监理工程师通知单

工程名称：宁明桐棉风电场工程

编号：ZHJL-JLTZ-019

主题：关于升压站综合楼、配电楼相关事宜

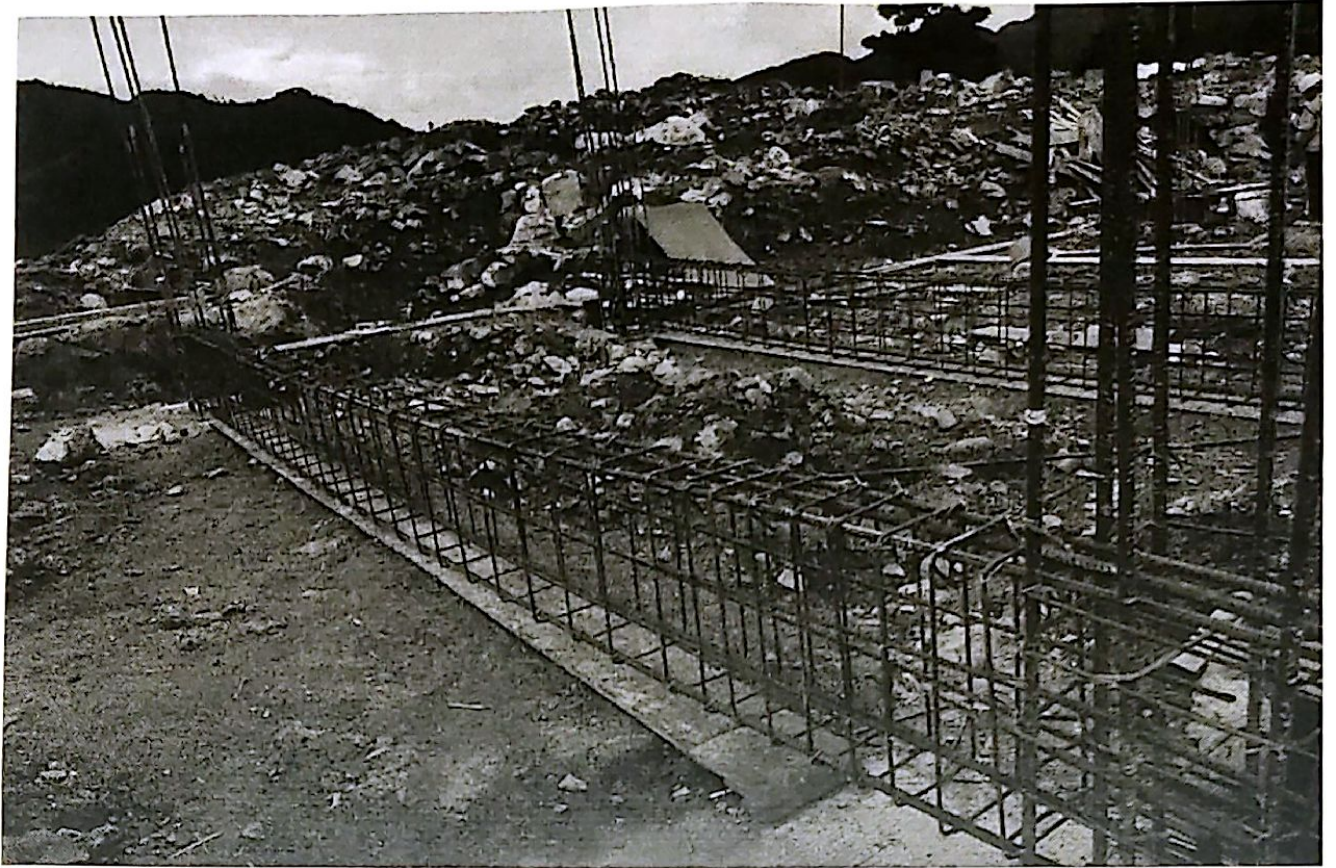
在升压站巡视过程中发现，综合楼、配电楼基础地梁施工存在如下问题：

- 1、综合楼地梁模板直接放在未采取处理的土基上。
- 2、配电楼地梁模板用石块、砖块作为支撑。
- 3、框架柱施工缝位置未凿毛处理。

以上质量问题限期 3 天内整改完成，未整改不得进行下道工序施工。（后附图片）
